東京電力ホールディングス株式会社福島第一原子力発電所6号機非常用ディーゼル発電機（A）の調速装置の故障に係る同社からの報告に対する評価及び今後の対応について

平成30年1月31日
原子力規制委員会

図2 事象発生メカニズム（東京電力報告書より抜粋）

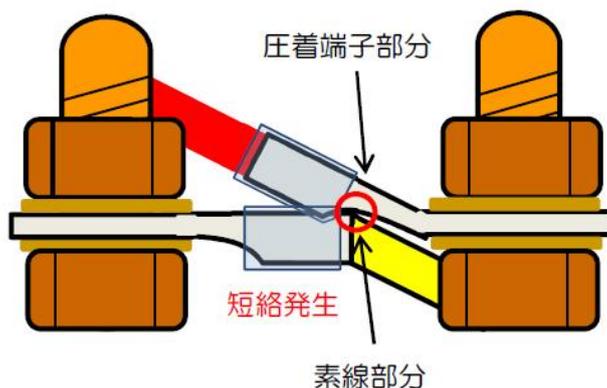
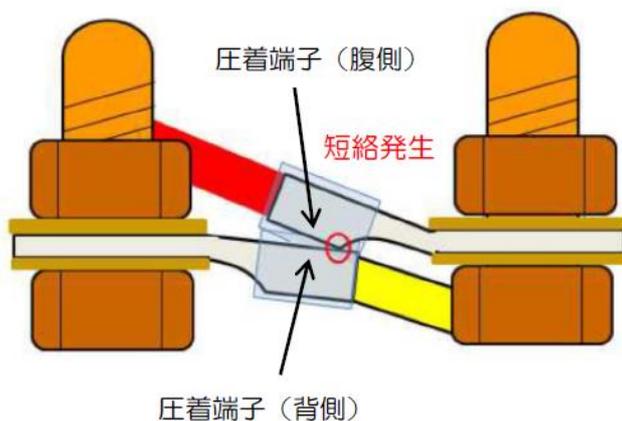
以上の調査結果から、赤リード線の収縮チューブを被っていない圧着端子部分と黄リード線の収縮チューブを被っていない圧着端子の隙間から露出した素線部分が接触したこと又は重なり合った圧着端子の角が収縮チューブに傷を発生させて接触したことにより、電気回路において短絡が発生し、ガバナーモーターが動作不良となったと推定した。（図2、3参照）

事象発生後の現地調査及び工場調査を実施し、事象発生の原因をガバナーモーターの端子台に取り付けたリード線の圧着端子同士の接触による短絡と特定していることは、おおむね妥当と評価する。

図3 ガバナーモーター端子台の対策実施前の状況 (交換時の施工状況写真)
 (東京電力報告書より抜粋)

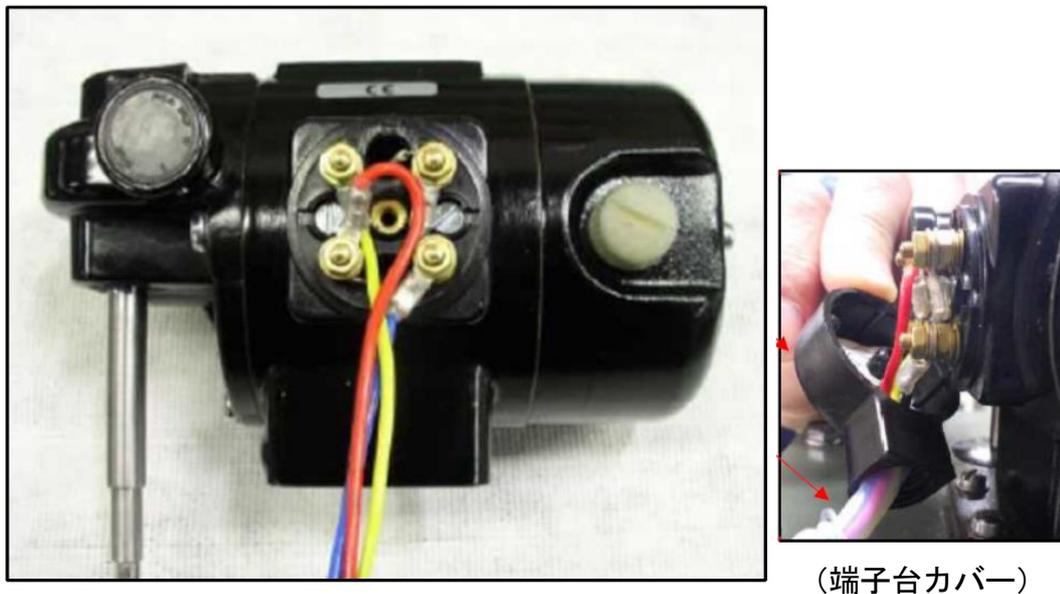
接触していた圧着端子部を詳細に調査した結果、赤リード線においては収縮チューブが圧着端子の一部に、黄リード線においては収縮チューブがリード線の被覆部分にそれぞれ被っていない状態が確認された。

図4 ガバナーモーター端子台の対策実施後の状況
 (東京電力報告書より抜粋)

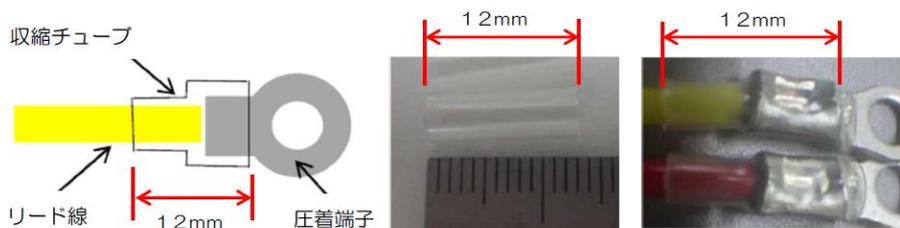
- ・リード線を製作する際には、圧着端子及びリード線の被覆部分を覆うよう、収縮チューブの長さを決めて被せることとし、工場の社内手順に規定させる。
- ・リード線の配線方法は、圧着端子同士が接触しないよう、全ての圧着端子及びリード線を整理し同一方向にそろえて配線することとし、工場の社内手順に規定させる。
- ・東京電力の工事監理部門は、上記工場の社内手順の整備状況を確認する。
- ・今後、ガバナーモーターのリード線を交換した場合には、製作状況及び配線状況の品質記録を工事監理部門が確認する。
- ・上記対策の他に、ガバナーの不具合に速やかに対処するため、型式が同じである6号機D/G (A)、5号機D/G (A)・(B)の共通予備品、同じく6号機D/G (B)と1～4号機所内共通ディーゼル発電機 (A)・(B)の共通予備品として、それぞれガバナー一式を所内に保有する（本年7月を目的）。

今回の事象の推定原因を踏まえ、圧着端子及びリード線の被覆部分を収縮チューブが覆うよう、その長さを決めて被せること、また、圧着端子同士が接触しないよう、全ての圧着端子及びリード線を端子台に対して配線同士が重ならないような一定の向きに配線することを工場の社内手順に規定させ、これらについて東京電力の工事監理部門が確認していることについては妥当と評価する。
